Errata: Korrekturhinweise zum Lehrbuch „Einführung in die Boden- und Felsmechanik“

Kapitel 6.2.3.3 Nachweisführung, S. 187, Bild 6.43

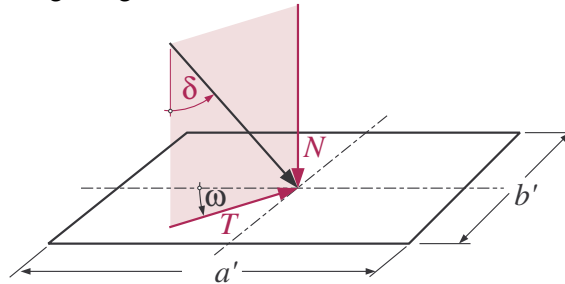
Der Winkel δ ist nicht richtig dargestellt. Das Bild muss wie nachfolgend korrigiert werden.

Neigungswinkel der Normal- und Tangentialkomponente
